**PRIMERA INFORMACION ACLARATORIA  
ESTUDIO DE IMPACTO AMBIENTAL  
CATEGORIA I**

**“PROYECTO LINEA MARTINCITO SOLAR”  
UBICACIÓN: CORREGIMIENTO DE SANTIAGO,  
DISTRITO DE LA SANTIAGO, PROVINCIA DE VERAGUAS  
PROMOTOR: SB6 - PROJECT INC.**

**PRESENTADO AL: MINISTERIO DE AMBIENTE  
REGIONAL SANTIAGO – VERAGUAS**

**MARZO 2024**

**Imagen No. 1**

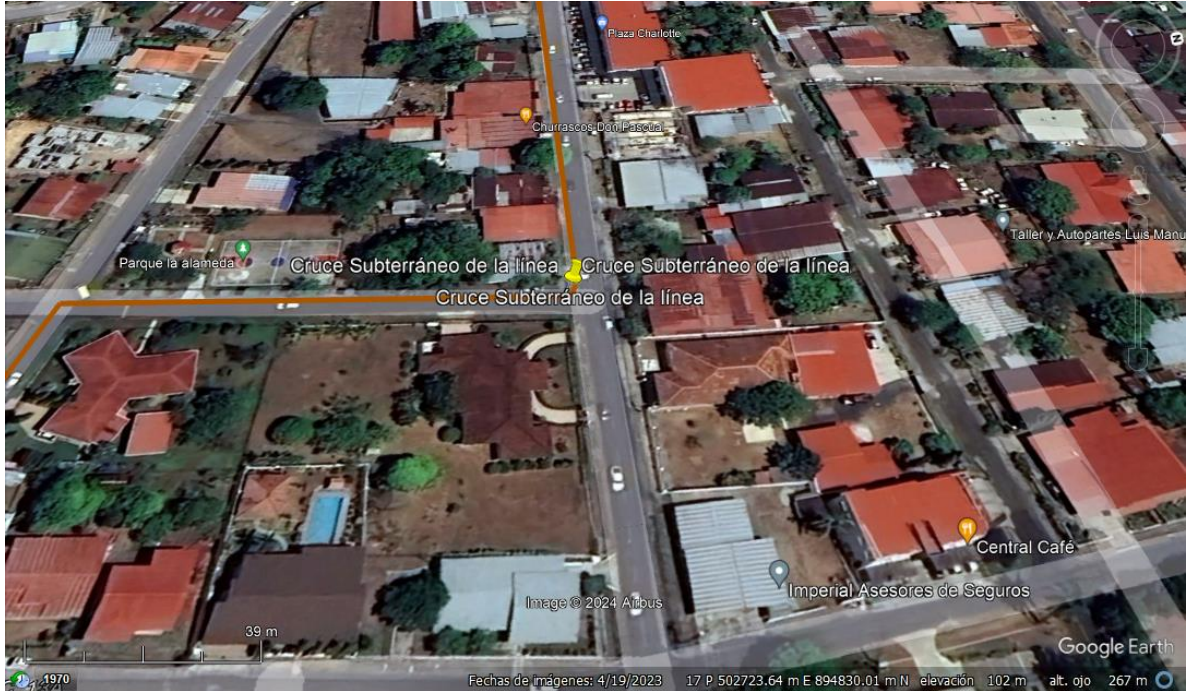
**-4.1 Objetivo de la actividad, obra o proyecto y su justificación:** el diseño incluye el paso de la línea aérea y subterránea. Indicar qué tramo del alineamiento se instalara vía subterránea señalando la servidumbre que será afectada, así como los accesos a las propiedades existentes.

El diseño final del **“PROYECTO LINEA MARTINCITO SOLAR”**, contempla la instalación eléctrica de una línea de media tensión con un nivel de voltaje de 34.5 kV aérea y subterránea. Desde el parque fotovoltaico MARTINCITO SOLAR ubicado en la Finca No. 31427, en el corregimiento de Santiago, distrito de Santiago, provincia de Veraguas, hasta la Sub Estación Eléctrica Santiago- Edemet en el corregimiento de Santiago, distrito de Santiago, provincia de Veraguas. La línea eléctrica se construirá aérea desde el parque fotovoltaico hasta la siguiente coordenada de referencia que se requiere instalar por condiciones de espacio subterráneamente 502720.51 mE 894830.86 mN. Este punto subterráneo se mantiene en la servidumbre vial entre la esquina de la Avenida 3B Sur y la Calle 12A Sur. Después continua aéreamente hasta la conexión en la Sub Estación Eléctrica Santiago- Edemet.

Nota aclaratoria: diseño descriptivo final del EsIA en esta aclaratoria. Que indica solamente un punto subterráneo en la vía, sin afectaciones a entradas residenciales ni locales comerciales en el alineamiento completo del proyecto en evaluación.

Observación: punto de cruce subterránea requerido en la instalación de la línea de media tensión.

**Árboles para tala con  $DAP \geq 20$  cm registrados dentro del proyecto**

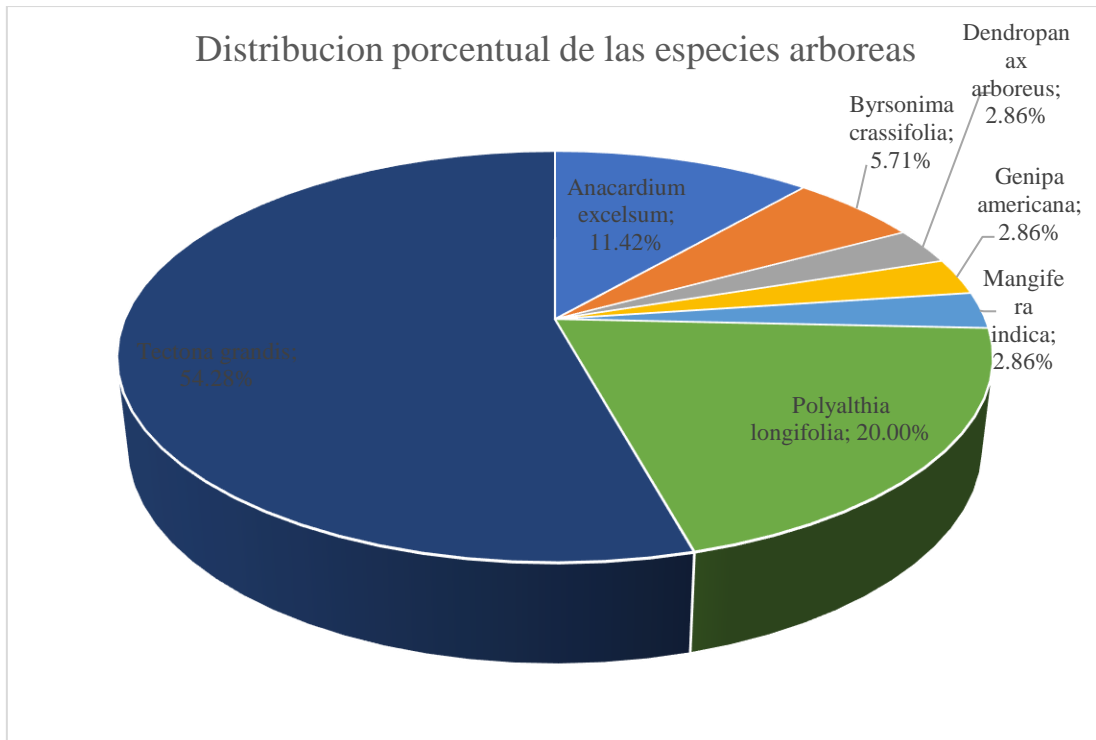
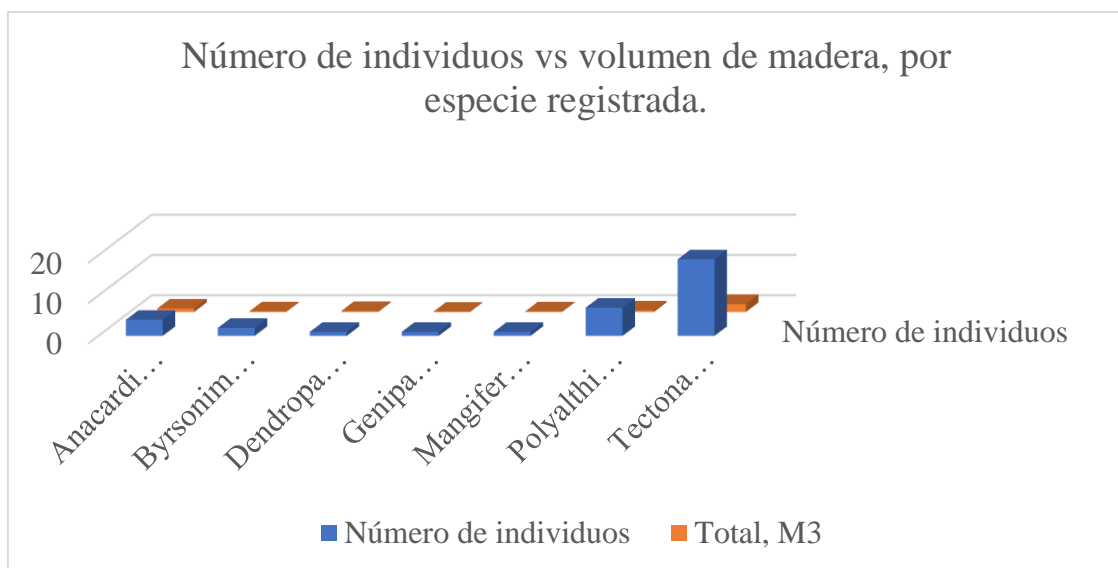
4. **En el punto 6.1.2 Inventario forestal (aplicar técnicas forestales reconocidas por Ministerio de Ambiente e incluir las especies exóticas, amenazadas, endémicas y en peligro de extinción)**, la información presentada en los cuadros y gráficos (Pág. 64-71) difiere de la descripción detallada en la pág. 63 del Es.I.A. Por lo tanto; deberá aclarar esta información.

Los 35 con  $DAP \geq 20$  cm árboles registrados para tala, se encuentran divididos en 7 especies, para un volumen total de madera de 3.8587 m<sup>3</sup>.

De estas especies podemos destacar el Teca (*Tectona grandis*), con el mayor número de individuos representando más de la mitad de los árboles inventariados esto corrobora lo intervenido del área donde se desarrollará el proyecto y la baja diversidad de especies arbóreas. En la gráfica a continuación se puede apreciar esta relación claramente.

De igual forma la especie *Tectona grandis* es la especie con mayor volumen de madera esto debido al tamaño de los árboles y la cantidad de individuos registrados, esto se puede destacar en el siguiente grafico
